株式会社北海道ゴム工業

**電気式融雪ゴムマット「ソーヒーター」標準品 仕様変更について**

- 変更時期：令和3年10月1日出荷分より
- 価格：変更なし
- 変更内容：階段用 (TD-85S、TD-120S) 連結ケーブルならびに連結コネクタの変更 (詳細下記)

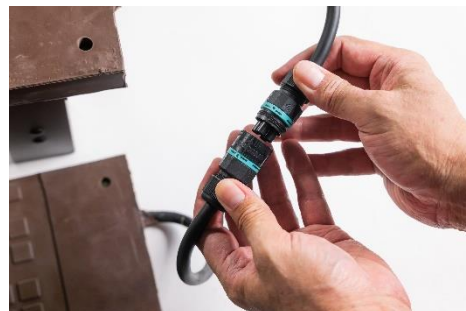
階段用(TD-85S、TD-120S)の連結コネクタを変更します。それに従い連結ケーブルが1芯から2芯に変わります。

改良品は防水性能の規格 (IP-68) を保有し、従来より取り外しが簡単になるようなコネクタになります。

なお、**現行の現行のコネクタとの互換性はありません**。既に階段用ソーヒーターをお持ちで一部製品の故障等で買い足しをされるなどの場合は、現行製品在庫を販売致します。在庫は少量となっておりますのでお早目にお買い求めいただくようお願い申し上げます。

現行品在庫の完売後は、現行品と改良品とを接続するコネクタ部品をお求めいただくこととなります。詳細につきましては追ってご案内致しますので今しばらくお待ちください。
